DIAGNOSTIC TECHNIQUE D'ACCESSIBILITE

A211_05 - Bâtiment Génie mécanique

VERSION DU : 12/12/2016

Obstacle critique n° **C1.1**

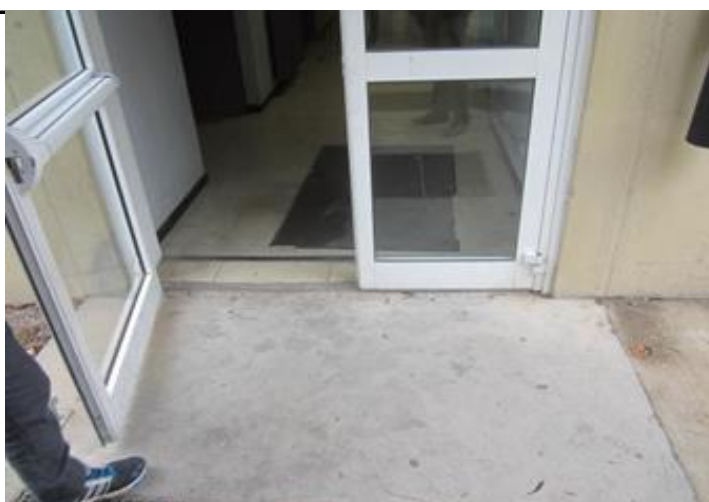
Seuil de la porte supérieur à 2 cm

3 cm

Chanfreiner le seuil, de façon à avoir un seuil de porte de 2cm maximum.

Obstacle critique n° **C2.1**

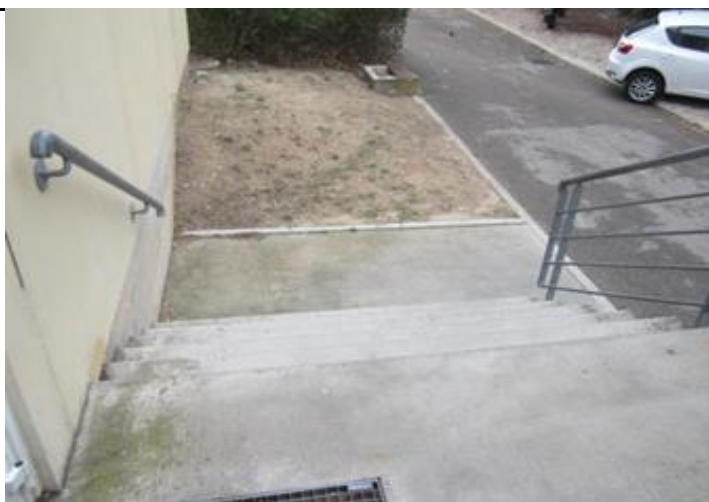
Escalier non doublé d'un dispositif de franchissement conforme

Baliser vers l'entrée Ouest adaptée à tous

Obstacle critique n° **C2.2**

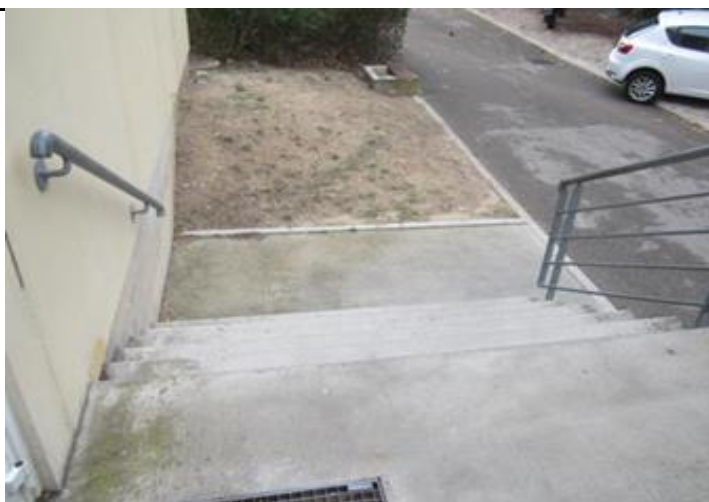
Sécurisation des marches absente et/ou non conforme

Modifier et/ou compléter la signalisation et/ou les équipements selon le tableau ci-dessous.

- Bande d'éveil à la vigilance posée en amont de la volée de marches descendantes, à 50cm du premier nez.
- Nez de marches contrastés, sans débord excessif et antidérapants
- 1ère et dernière contremarches contrastées
- Main courante continue, facilement préhensible, contrastée et dépassant d'une longueur de marche.

Schéma de principe d'implantation en RdC

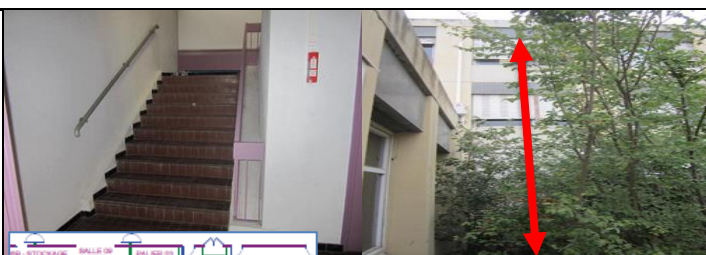
Escalier non doublé d'un dispositif de franchissement conforme

Construire un ascenseur extérieur desservant les 3 niveaux.
L'ascenseur devra être de dimensions conformes et répondre à la norme NF EN 81-70 afin d'être accessible, ou à tout système équivalent permettant de satisfaire à ces mêmes exigences.
Cet aménagement nécessite de :

- au R-1 : la création d'un couloir entre l'ascenseur et la circulation du R-1
- au RDC : suppression du bureau enseignants 112 pour accès ascenseur
- au R+1 : suppression ou réduction du bureau 212 pour accès ascenseur

Obstacle critique n° **C7.2**

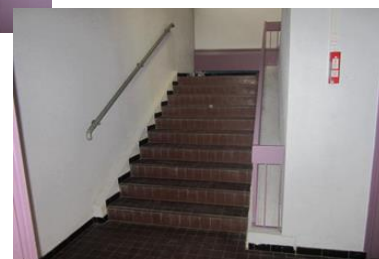
Sécurisation des marches absente et/ou non conforme

Modifier et/ou compléter la signalisation et/ou les équipements selon le tableau ci-dessous.

- Bande d'éveil à la vigilance posée en amont de la volée de marches descendantes, à 50cm du premier nez.
- Nez de marches contrastés, sans débord excessif et antidérapants
- 1ère et dernière contremarches contrastées
- Main courante continue, facilement préhensible, contrastée et dépassant d'une longueur de marche.

Obstacle critique n° **C9**

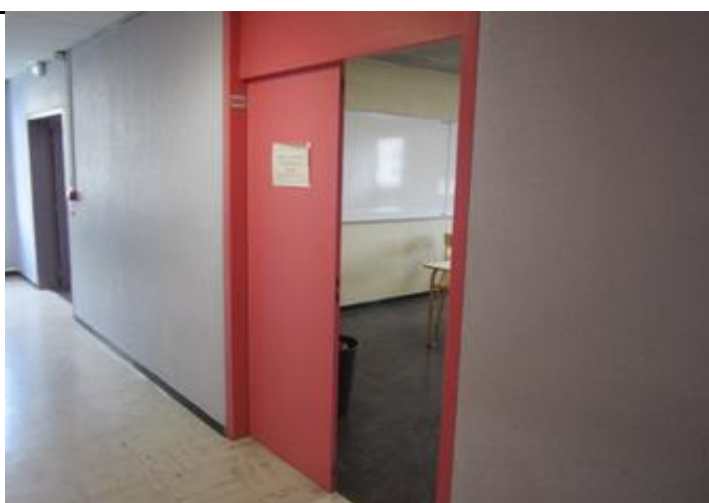
Largeur de passage inférieure à 77 cm

67 cm

Remplacer le bloc-porte existant par des vantaux tiercés, avec largeur de passage minimale réglementaire sur l'ouvrant principal.

x 4 classes (218, 219, 220 et 221)

Obstacle critique n° **C10.1**

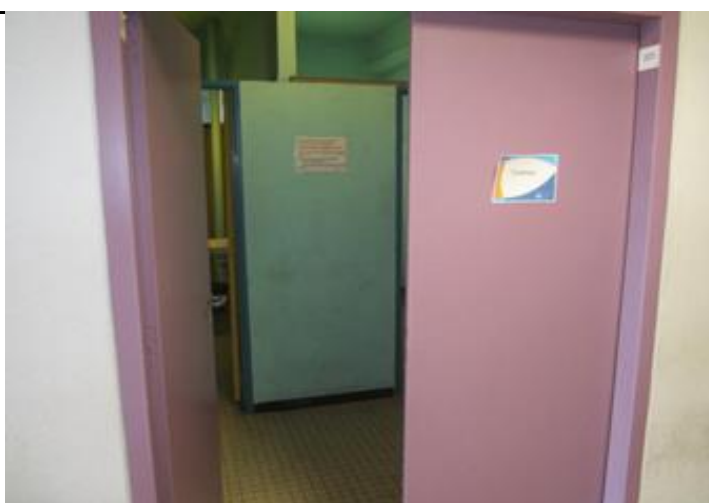
Largeur de passage inférieure à 77 cm

70 cm

Remplacer le bloc-porte existant par des vantaux tiercés, avec largeur de passage minimale réglementaire sur l'ouvrant principal.

Etre attentif au contraste de la porte ou l'encadrement par rapport à son environnement.

Obstacle critique n° **C16**

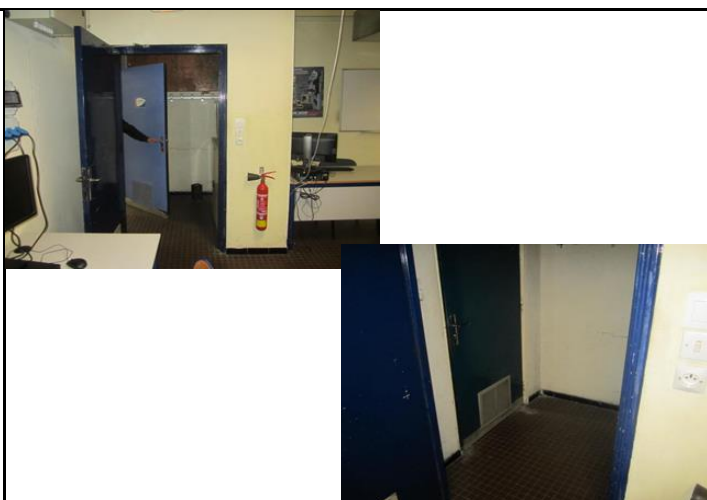
Absence d'aire de manœuvre pour accéder au local

Déposer une partie de la cloison et la porte intérieure de la classe (côté classe) afin de supprimer le sas et d'avoir une aire de manœuvre de porte conforme.
